**Modulo per la presentazione delle osservazioni per i piani/programmi/progetti sottoposti a procedimenti di valutazione ambientale di competenza statale**

ID: Codice procedura (ID\_VIP/ID\_MATTM):10844

Impianto per la produzione di energia elettrica da fonte eolica, costituito da 6 aerogeneratori della potenza complessiva di 37,2 MW, un sistema di accumulo da 25 MW e relative opere connesse in località "Rempillo" nel comune di Pitigliano (GR).

# ALLEGATO alle OSSERVAZIONI all' IMPIANTO EOLICO denominato REMPILLO nel COMUNE di PITIGLIANO ( GR). Comp

# Analisi degli Impianti Eolici Esistenti e in Progetto

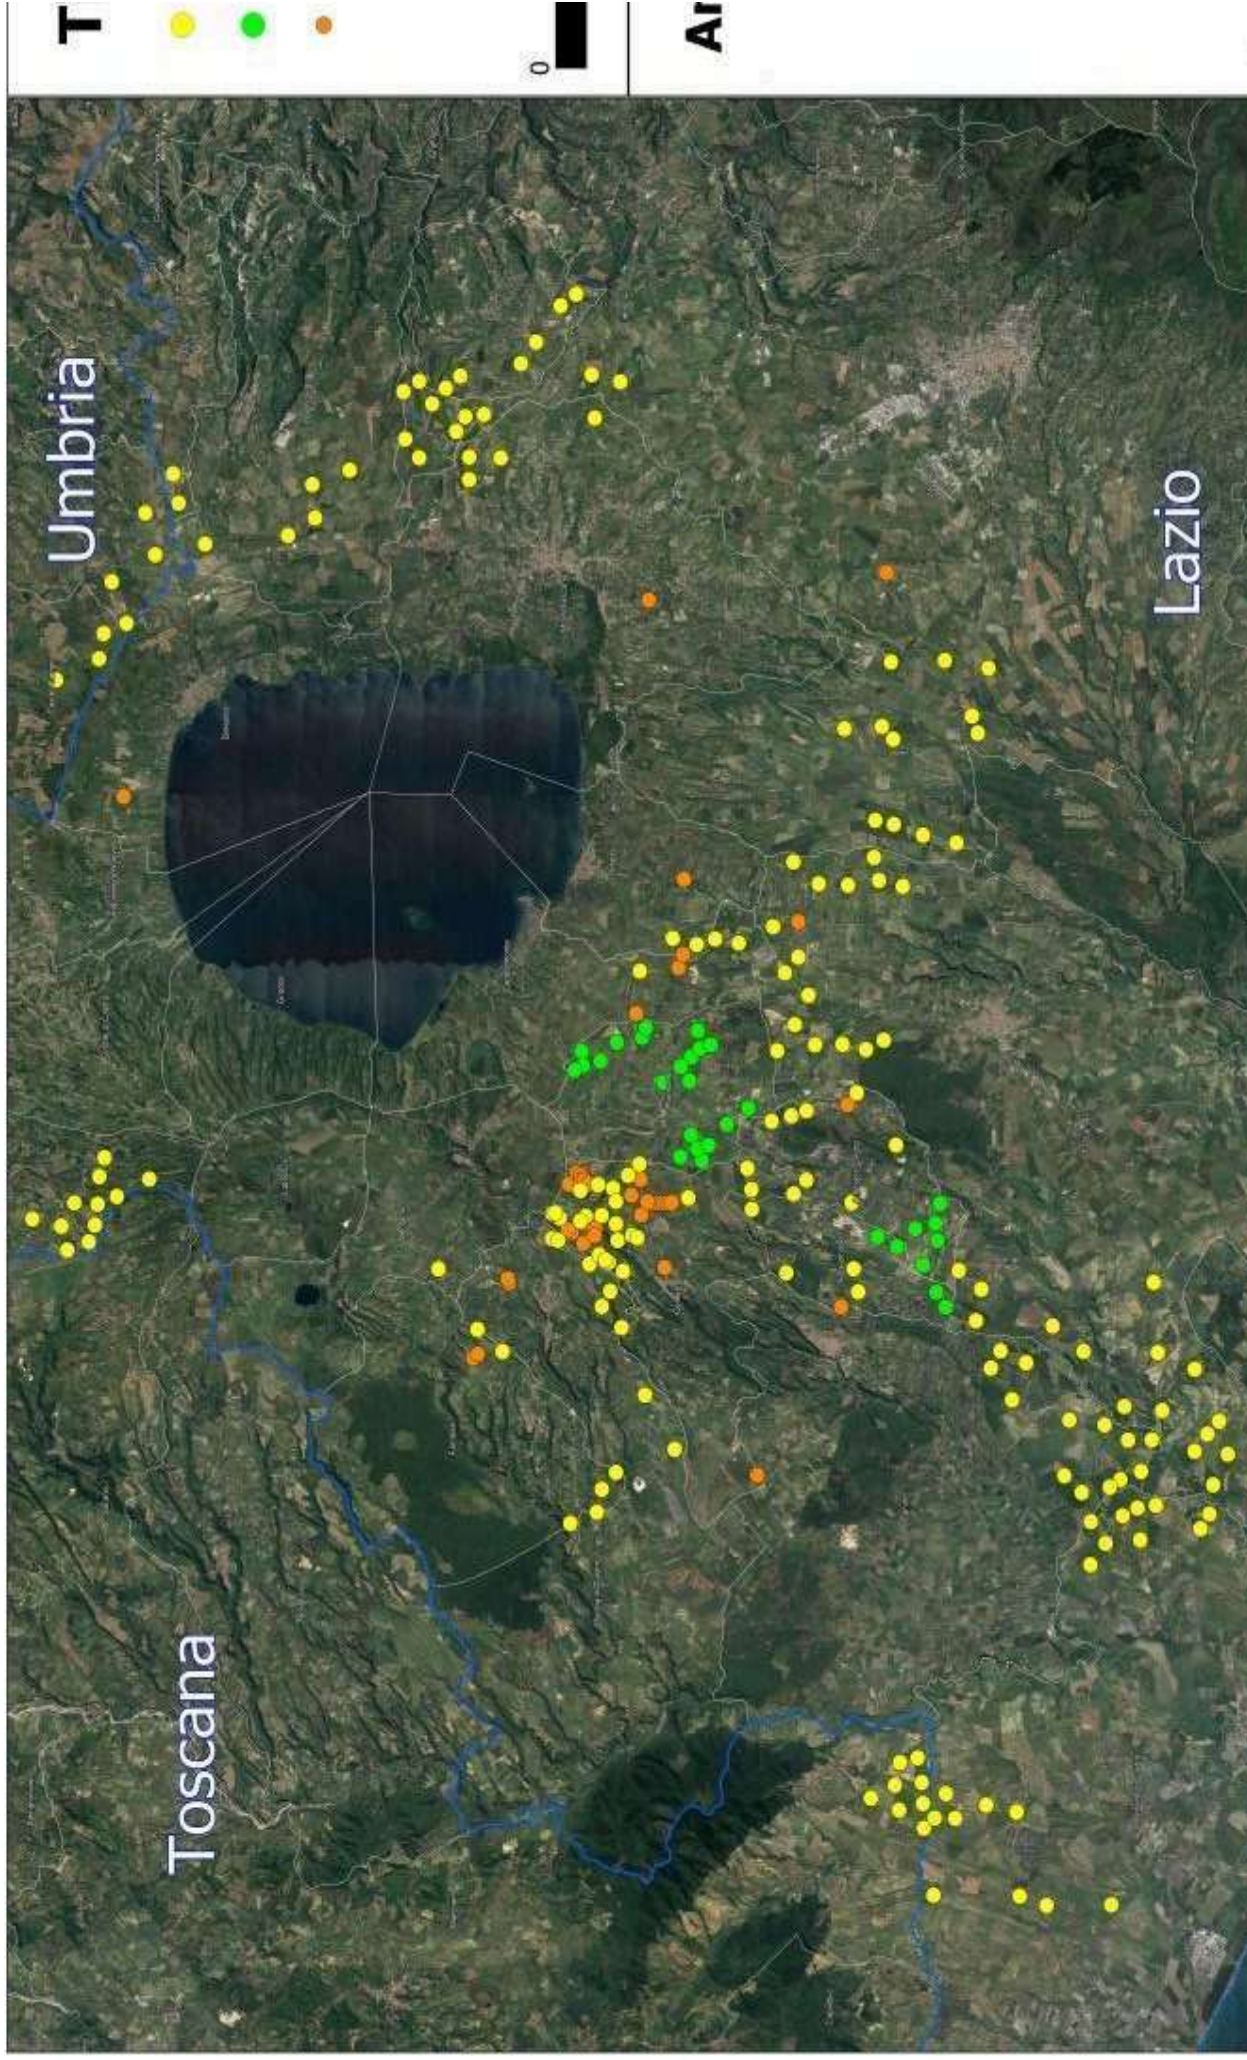
territorio toscano come si può vedere dalle immagini nn. 4 e 5 dell'Allegato n. 1.

# Analisi di Intervisibilità Cumulativa delle Pali

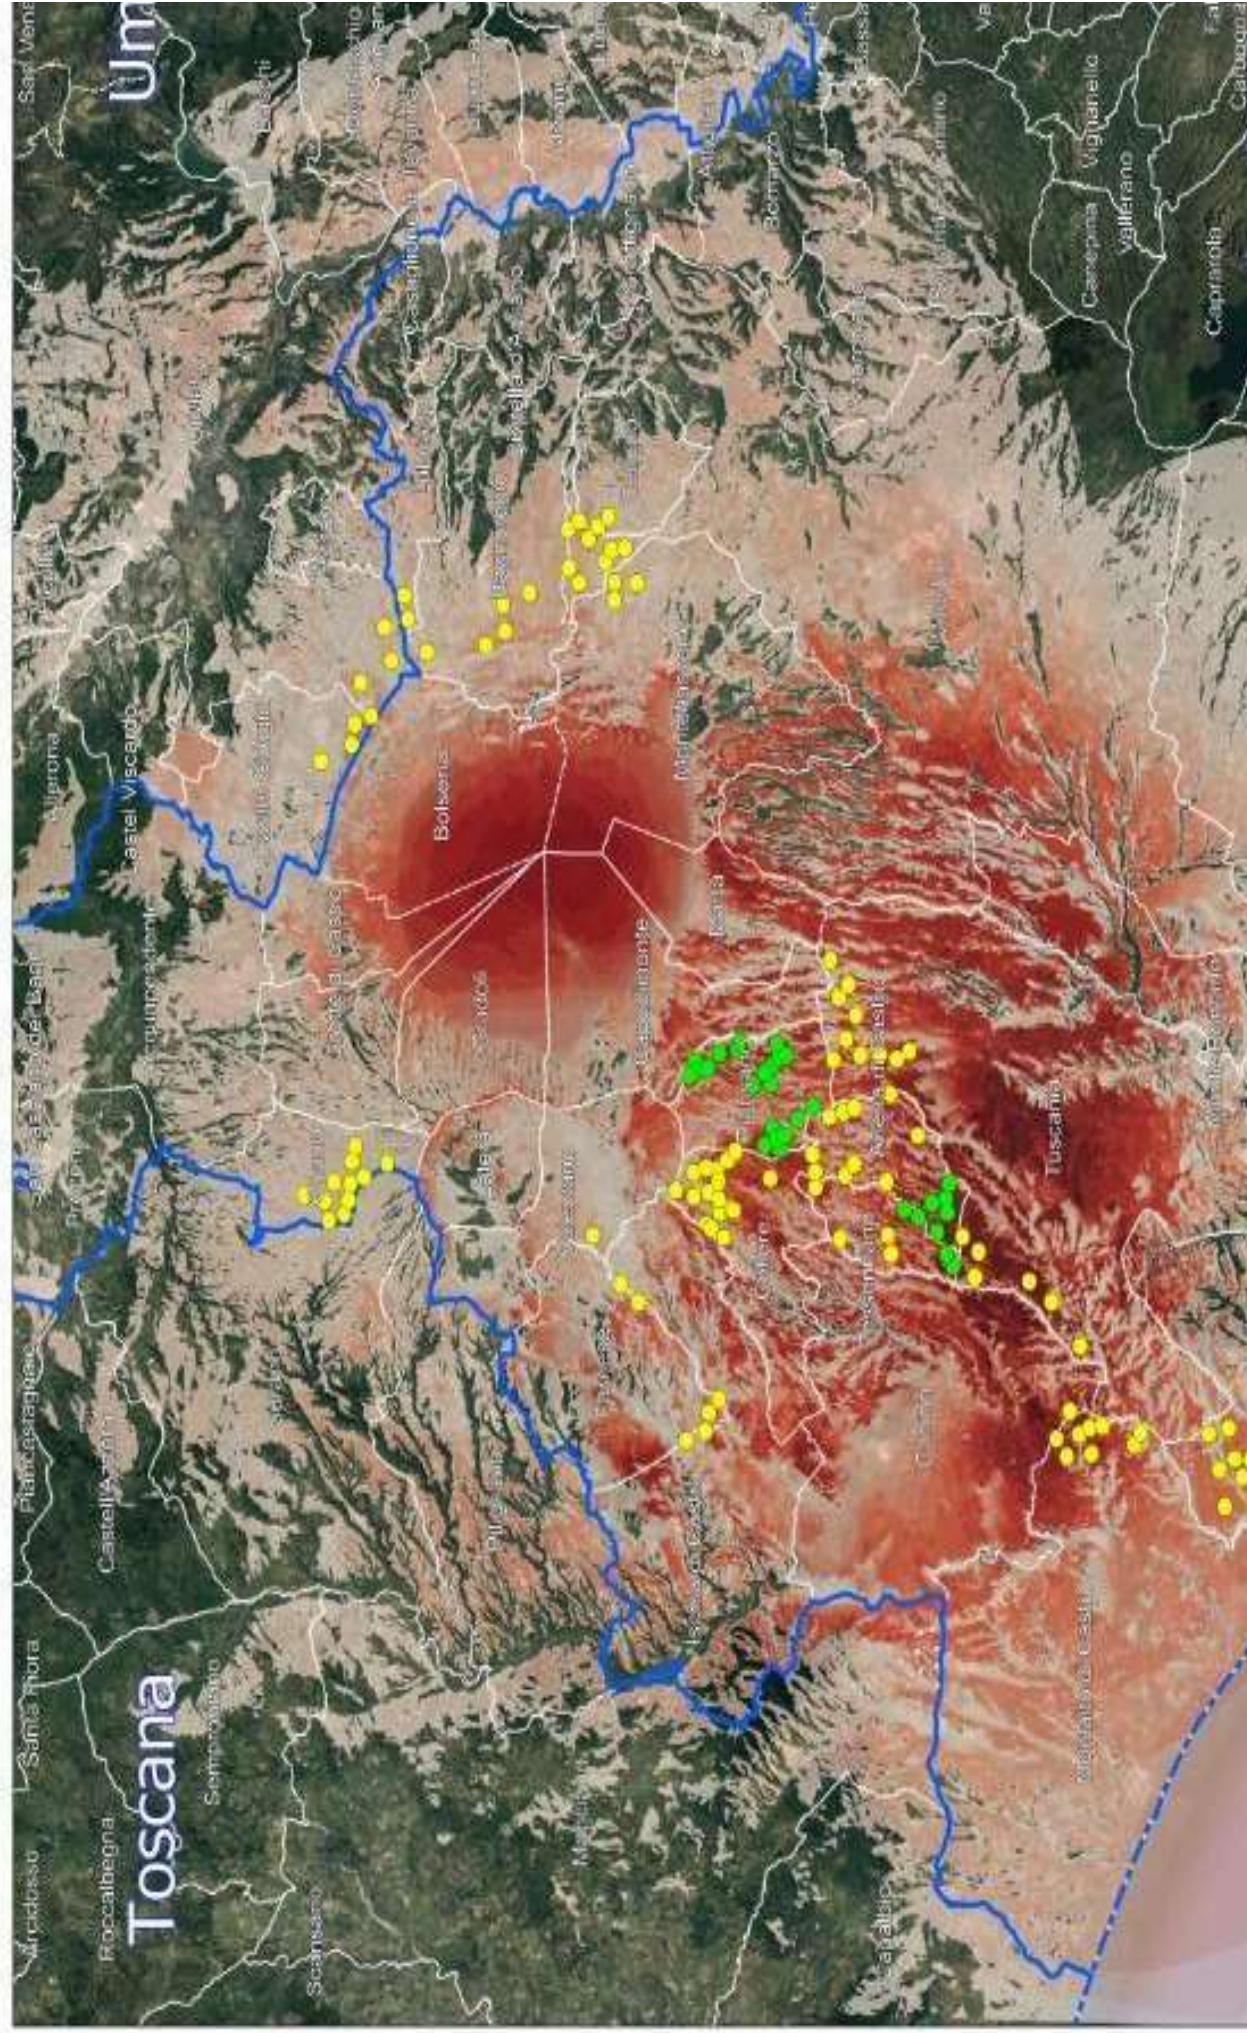
- a) il danno al paesaggio sui 5 Comuni dai quali si vedranno le gigantesche pale.
- b) L'impatto sulle aziende agricole e agrituristiche localizzate nei 6 comuni e in particolare nei Comune di Pitigliano, Sorano (frazioni di Sovana e San Quirico) Valentano, Farnese, Latera. Molte di queste aziende sono accomunate dall'aver effettuato negli anni investimenti rilevantissimi per il recupero di antichi casali e l'avvio di produzioni agricole tipiche, biologiche e di alta qualità, valorizzando la straordinaria vocazione agricola e turistica del territorio. Si evidenzia che nel territorio di Pitigliano è presente anche la DOC "Vino bianco di Pitigliano" e insieme al territorio dei Comuni limitrofi hanno un circuito turistico collaudato.
